Samodzielny Publiczny Zespół Zakładów Opieki Zdrowotnej
"SZPITAL MIEJSKI" w Sosnowcu
ul. Szpitalna 1, 41-219 Sosnowiec

Wyjaśnienia Zamawiającego nr 8

Dotyczy: postępowania o udzielenie zamówienia publicznego prowadzonego w trybie przetargu nieograniczonego **na „przebudowę pomieszczeń dla potrzeb oddziałów ginekologicznego, położniczego, neonatologii i położniczej izby przyjęć przy ul. Zegadłowicza 3 - przebudowa I piętra segmentu A, B, C, wraz z częścią parteru segmentu C budynku Szpitala Miejskiego w Sosnowcu z przeznaczeniem na Sosnowieckie Centrum Opieki nad Matką i Noworodkiem", znak sprawy: ZZP- 2200-55/09.**

PANEL -jedno stanowisko

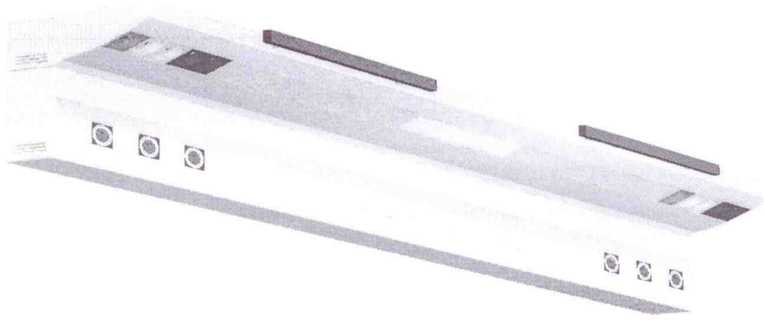
Pytanie nr 5
Dotyczy wyjaśnień Zamawiającego nr 7 –Na pytanie nr 2 dotyczące wyposażenia paneli PN montowanych na oddziałach łóżkowych i oddziale neonatologii Zamawiający udzielił odpowiedzi „Wszystkie mają być identyczne". Odpowiedź jest sprzeczna z projektem wykonawczym. Projekt przewiduje zainstalowanie:

- na oddziałach łóżkowych paneli PN wyposażonych w tlen i próżnię,
- na oddziale neonatologicznych paneli PN wyposażonych w tlen, sprężone powietrze oraz próżnię. Prosimy o określenie przez Zamawiającego konkretnego wyposażenia panelu nadłóżkowego PN z rozróżnieniem na poszczególne oddziały tj; ilości i rodzaju punktów poboru gazów, ilości gniazd elektrycznych, ilości i rodzaju oświetlenia, ilości i rodzaju gniazd słaboprądowych itp. Rodzaj paneli i ich wyposażenie mają istotny wpływ na cenę
Odpowiedź:
Odpowiedzią na pytanie jest załącznik 1 do wyjaśnień.
Pytanie nr 6
Na pytanie nr 3 „Prosimy o podanie wyposażenia Panelu Podtynkowego PP-jakie i ile punktów poboru?" Zamawiający udzielił odpowiedzi „Punkty PP -9 sztuk wyposażonych w punkty poboru podtynkowe z zaworkiem awaryjno-konserwacyjnym dla tlenu, podtlenku

1. **Gniazda gazów medycznych umieszczone na froncie PANELA standard AGA :**
   - tlen szt.2
   - próżnia szt.2
   - spr.powietrze. szt.2(w oddziale neonatologii)
2. **Gniazda elektryczne 230V , zlicowane z powierzchnią:**
   - gniazdo 230V szt.6
3. **Szyna medyczna:**
   - szyna medyczna 400mm szt.2
4. **Oświetlenie ogólne:**
   - oświetlenie 1x28W szt.1
5. **Oświetlenie miejscowe:**
   - oświetlenie 1x8W szt.1
6. **Gniazdo ekwipotencjalne:**
   - gniazdo Jack Bush szt.4

KOLUMNA ANESTEZJOLOGICZNA

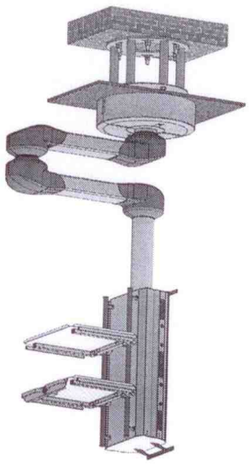
Na pytanie nr 5 „Prosimy o podanie przykładowego wyposażenia Kolumny Anestezjologicznej KA (ile ramion, półki, gniazda elektryczne, punkty poboru gazów, inne funkcje Zamawiający udzielił odpowiedzi: „Sufitowa kolumna zasilająca KZ-01 firmy Famed *Żywice* lub równoważna, spełniająca wymagania następujących norm i dyrektyw: - EN 60601-1 w zakresie bezpieczeństwa ogólnego.
W żadnym z cytowanych przez Zamawiającego dokumentów nie ma mowy o wyposażeniu urządzeń. Prosimy o sprecyzowanie konkretnego wyposażenia i rodzaju wymaganej kolumny tj: ilość ramion, ilość półek, ilość gniazdek elektrycznych, ilość i rodzaj punktów poboru gazów, itd.
Rodzaj kolumny i jej wyposażenie mają istotny wpływ na cenę.

Odpowiedzią na pytanie jest załącznik 2 do wyjaśnień

1. **Gniazda gazów medycznych umieszczone na ściankach bocznych głowicy - standard AGA :**
   - tlen szt.2
   - próżnia szt.2
   - spr.powietrze. szt.2
   - podtlenek azotu szt.2

2. **Gniazdo odciągu gazów poanastetycznych**
   - AGSS szt.1
3. **Manometr/Vakuometr:** szt.4
4. **Gniazda elektryczne 230V , zlicowane z powierzchnią oraz umieszczone na ściankach głowicy:**

- gniazdo z diodą kontrolną zlicowane z powierzchnią szt.20
5. **Gniazdo ekwipotencjalne :**
   - gniazdo ekwipotencjalne szt.20
6. **Gniazdo do przesyłu danych :**

- gniazdo RJ 45 szt.2
7. **Komplet infuzyjny :**
   - ramię obrotowe podwójne/łamane szt.1
   - drążek dla pomp infuzyjnych szt.1
   - wieszak na 4 kroplówki szt.1

8. **Półki :**
   - półka z szyną med. szt.2
   - półka z szyną med. i szufladą szt.1
   - udźwig poj. półki min. 50kg
10. **Hamulec: hamulec pneumatyczny.**

11. **Montaż gniazd elektrycznych i punktów poboru gazów medycznych: na ścianach bocznych głowicy, gniazda zlicowane z powierzchnią profilu aluminiowego.**

11. **System dwuramienny:**
    - z głowicą o wysokości min. 1000 mmz zasięgiem ramion min. 1600 mm.
12. **Udźwig jednostki: min. 150 kg**
13. **Kąt obrotu przegubu ramienia kolumny: min. 330°**
